A調整池設計容量

鹿児島県より平成22年12月27日入手しました調整池計算書を精査した結果、A調整池の重大な欠陥が判明しました。

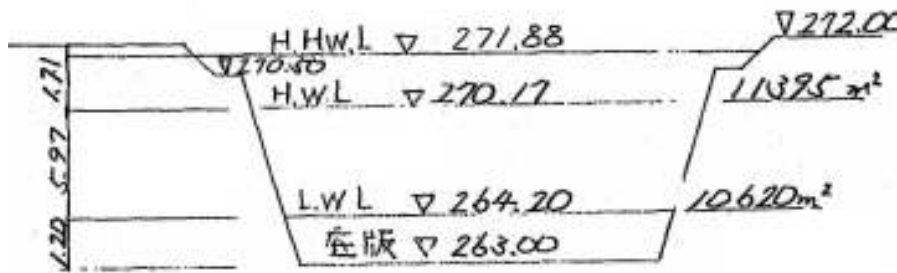
この調整池は上位にある121ヘクタールの雨水の調整を行うように設計されております。設計貯水量は $68,028 \text{ m}^3$ 、面積= $11,395 \text{ m}^2$ 、高低差= 5.97 m 、この2値の積が $68,028 \text{ m}^3$ です。目視でA調整池面積の8割は近接道路面と同じ高さです。6m弱の深さにはほど遠く、現在のA調整池の調整容量は林地開発許可条件に規定された数値と著しい差があります。業者はこの状態でありながら「調整池は雨水の流出抑制と土砂の流出防止が機能している」との見解を述べております。
